改善箇所説明図

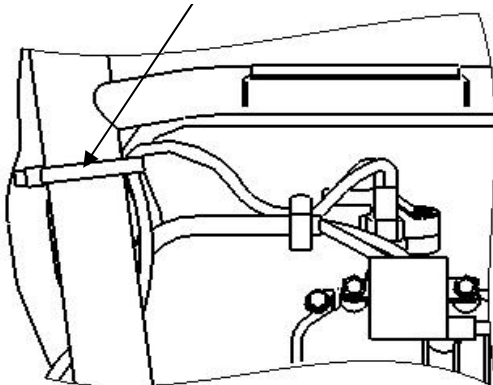
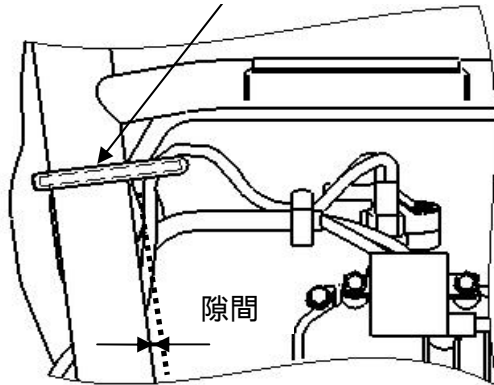
不具合発生箇所

※原動機の燃料噴射装置において、インジェクタの電気配線の固定方法が不適切なため、走行中の車体の揺動により、当該配線が固定用バンド取付部で屈曲を繰り返す場合がある。そのため、そのままの状態で使用を続けると、当該配線が断線して原動機が停止し、再始動できなくなるおそれがある。

改善の内容：全車両、インジェクタの電気配線の固定用バンドを対策品と交換するとともに、当該配線を点検し、断線しているものはインジェクタを新品と交換する。

識別：メインスタンドブラケット右側に白ペイントを塗布する。
